DETERMINAZIONE DEL DIRIGENTE SEZIONE AUTORIZZAZIONI AMBIENTALI 9 gennaio 2020, n. 6
ID VIA 356 - Art. 27 bis del D.Lgs. 152/2006 e s.m.i. - Provvedimento Autorizzatorio unico regionale per la realizzazione del “Complesso impiantistico per il trattamento della FORSU ubicato nel Comune di Andria, c.da Torre di Guardia”

Proponente: proponente Bio Bat S.r.l..

ID VIA 356 - Istanza di ex art. 27-bis per conseguimento di Provvedimento Autorizzatorio Unico Regionale (PAUR) per la realizzazione del "Complesso impiantistico per il trattamento della FORSU ubicato nel Comune di Andria, c.da Torre di Guardia"
Proponente: Bio Bat S.r.l.

Figura 2: Schema a Blocchi Impianto di trattamento F.O.R.S.U.

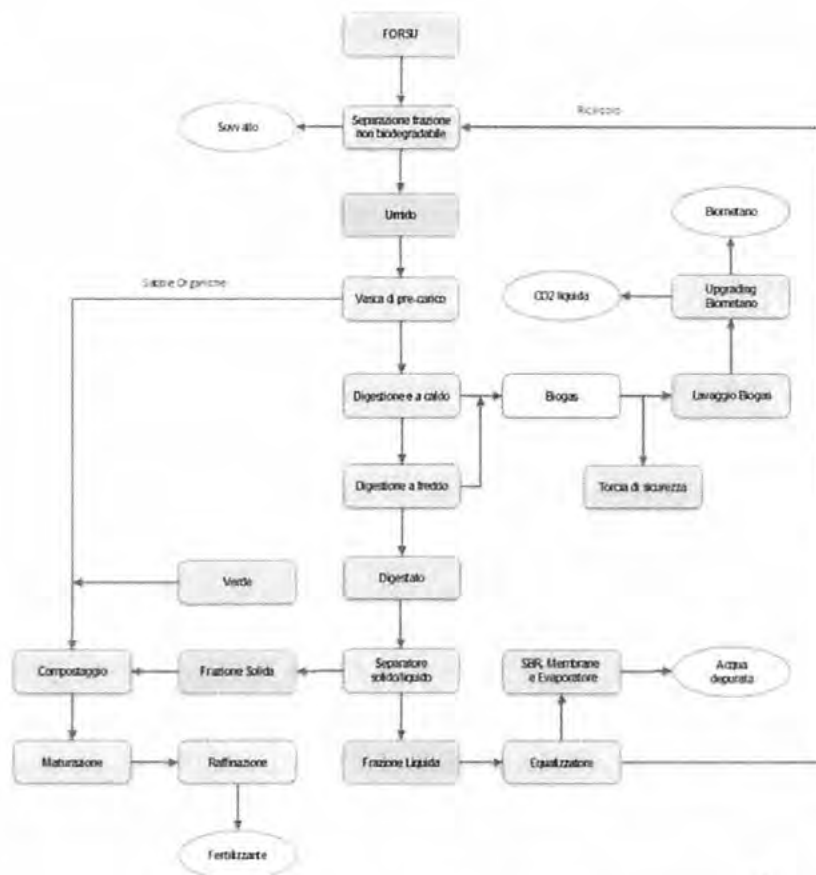
- ✓ trattazione non esaustiva riguardo la gestione dei reflui industriali. Seppure con la "Relazione esplicativa a valle dell'audizione in Comitato VIA del 25 luglio 2019" il proponente afferma: **"Inoltre, le acque di processo trattate verranno riutilizzate interamente nell'impianto e gli eccessi non verranno scaricati su suolo ma smaltiti presso terzi"** così superando la questione inerente lo scarico su suolo/sottosuolo inizialmente previsto, si evidenzia una criticità progettuale circa il bilancio delle acque di processo da riutilizzare proposto, infatti, dalla documentazione progettuale, il detto bilancio non risulta tecnicamente supportato in considerazione che si rilevano alla stato valori contrastanti fra quelli contenuti nelle schede AIA (pag. 17 di 28 file RB.2 schede tecniche di cui al DGR Puglia 1388/06) ove il consumo di acqua dichiarato cumulativamente risulta essere pari a 3 mc/d a fronte dei 21,5 mc/d indicato nel bilancio di cui alla "Relazione esplicativa a valle dell'audizione in Comitato VIA del 25 luglio 2019". Peraltro, il Proponente, escludendo lo scarico su suolo/sottosuolo dei reflui industriali, sempre nella Relazione esplicativa (pag. 11 di 39), riguardo lo scarico delle acque meteoriche, precisa che <<...omissis... **lo scarico nel sottosuolo potrà avvenire solo e soltanto per le acque meteoriche di seconda pioggia, qualora si avesse una piovosità superiore alla media annuale sopra indicata e le cisterne di accumulo risultassero piene.**"
